改善箇所説明図

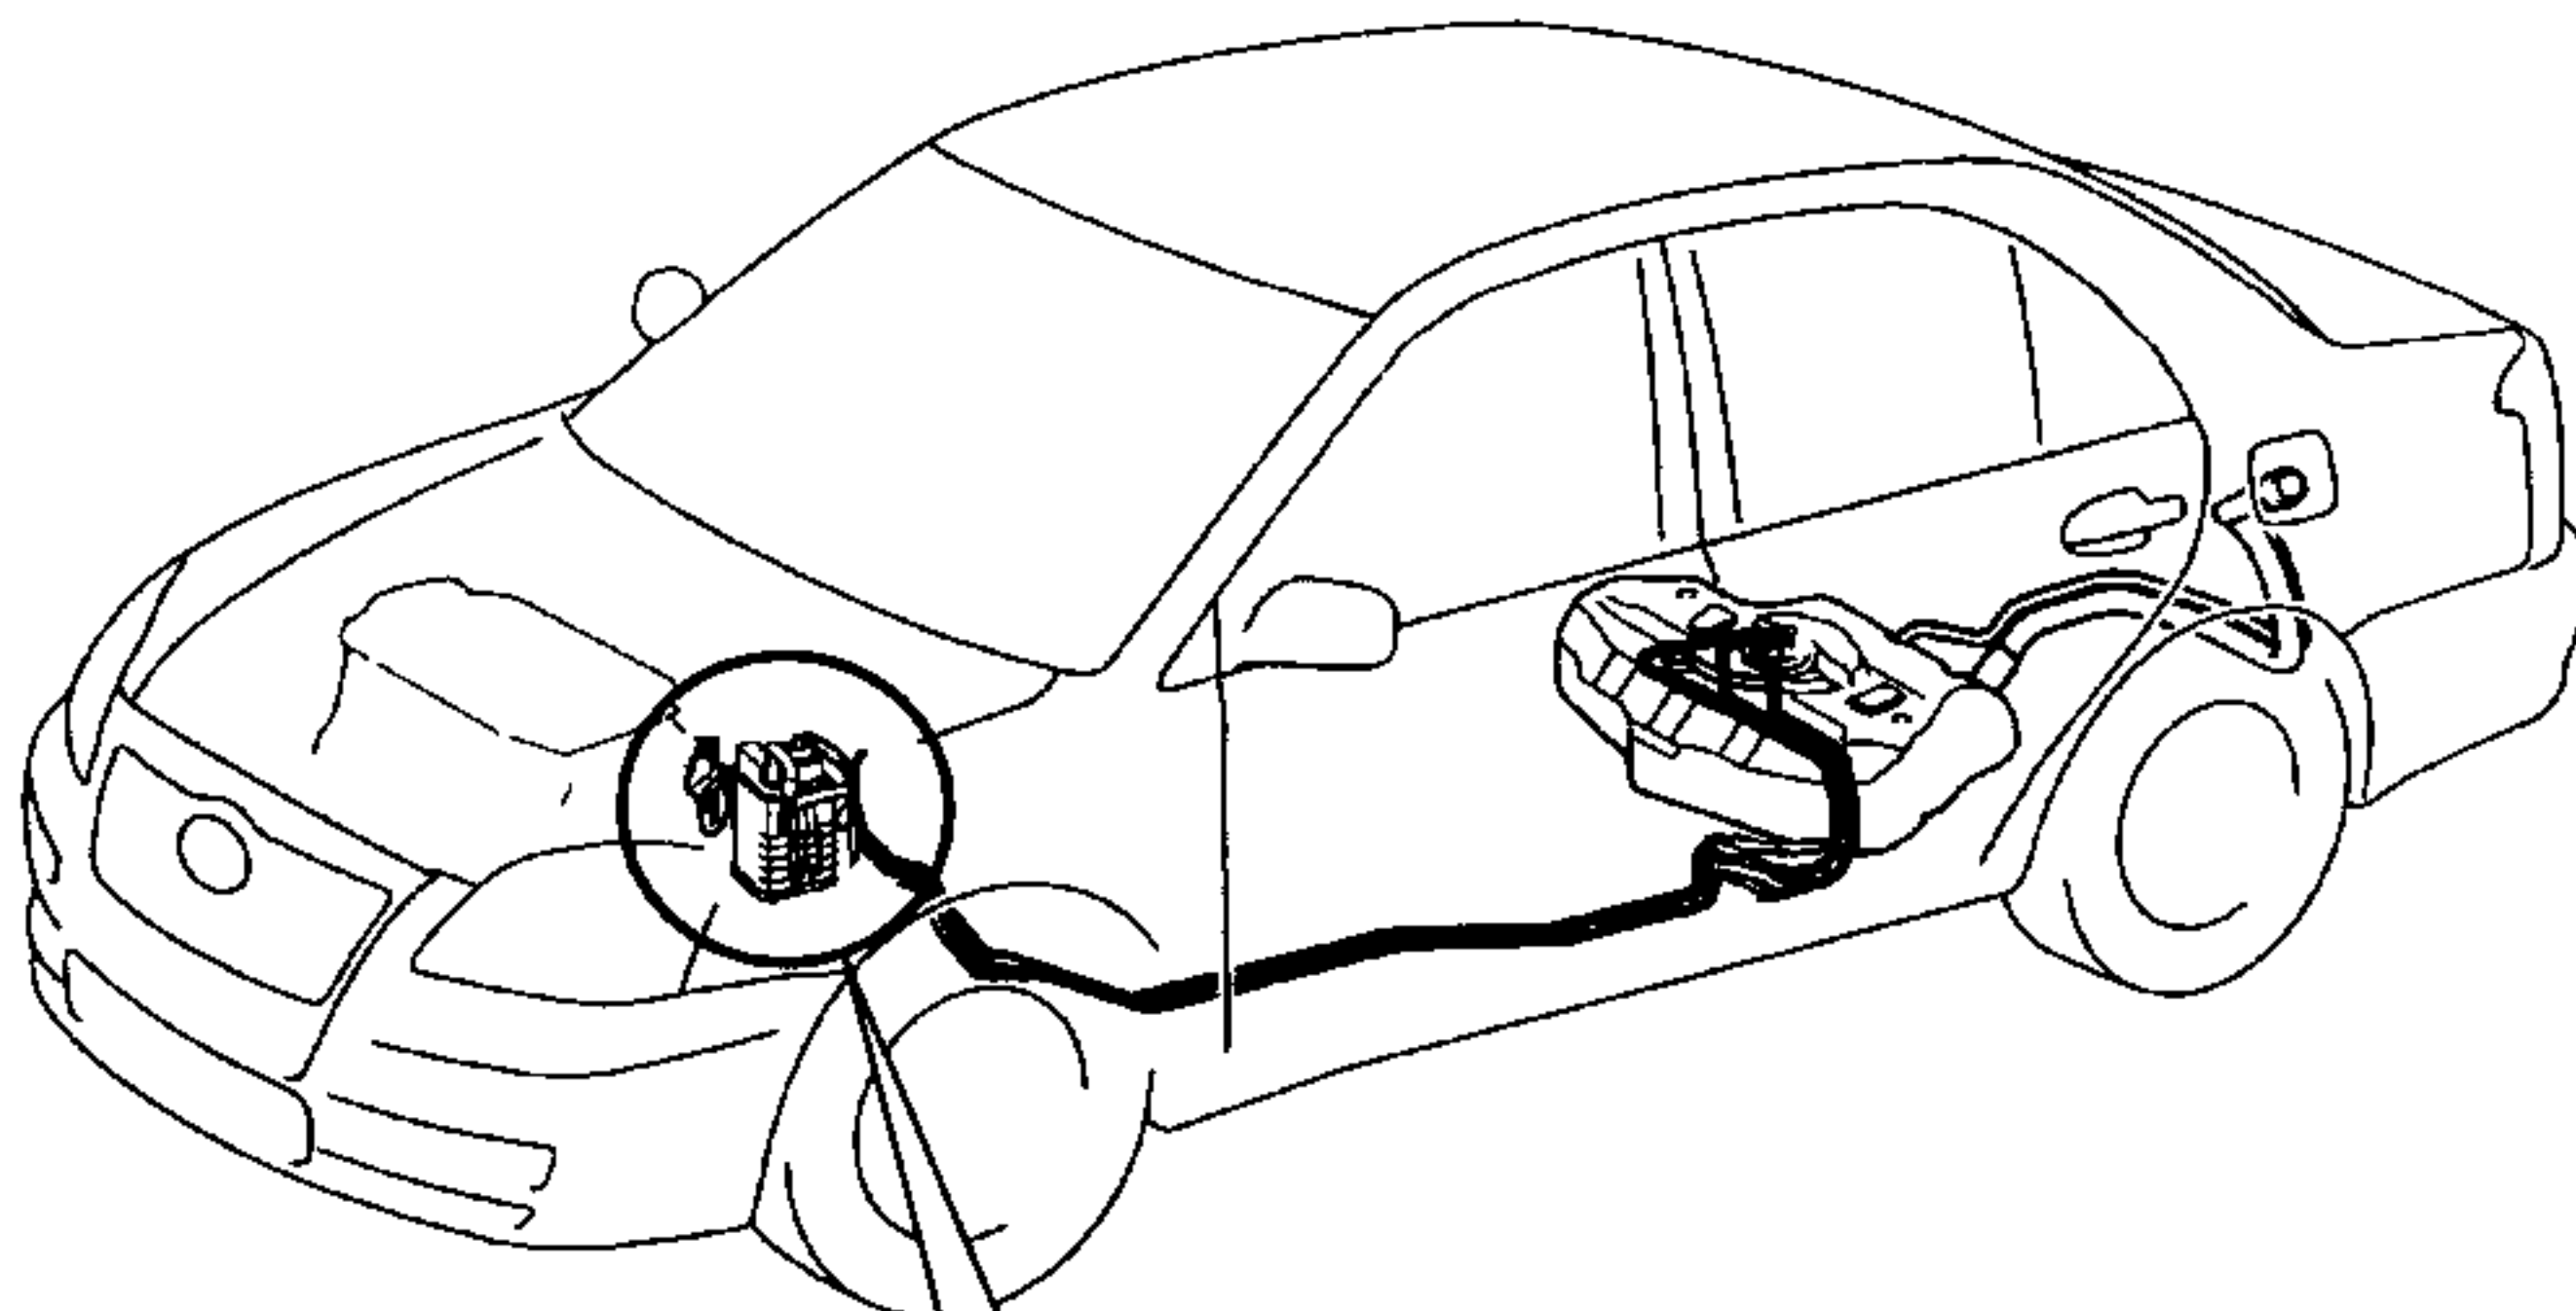
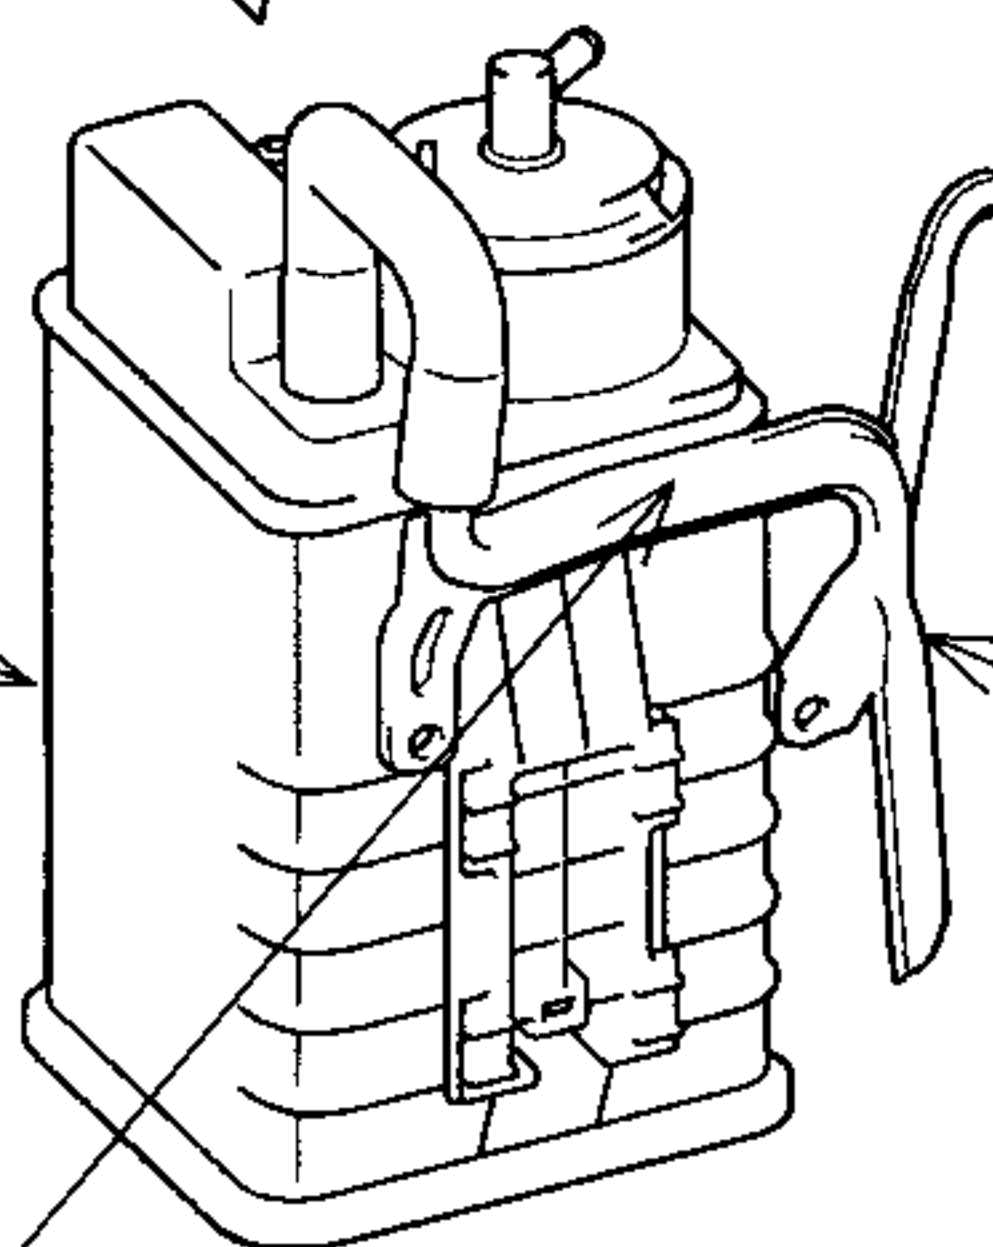
不具合発生箇所

チャコールキャニスタ（燃料蒸発ガスを貯蔵する装置）に接続している大気開放用パイプの樹脂成形が不適切なため、当該パイプが塞がりエンジンに吸入される混合気の濃度が変化するものがある。そのため、エアコン使用時にアイドル不調を生じたり、低排出ガス認定の基準（保安基準の75%低減レベル）を満足できなくなるおそれがある。

改善の内容

全車両、当該大気開放用パイプの通気を点検し、閉塞しているものは良品と交換する。

識別：エンジンルーム左側のボデーパネル（サスペンション取付部後側）に黄色ペイントを塗布する。
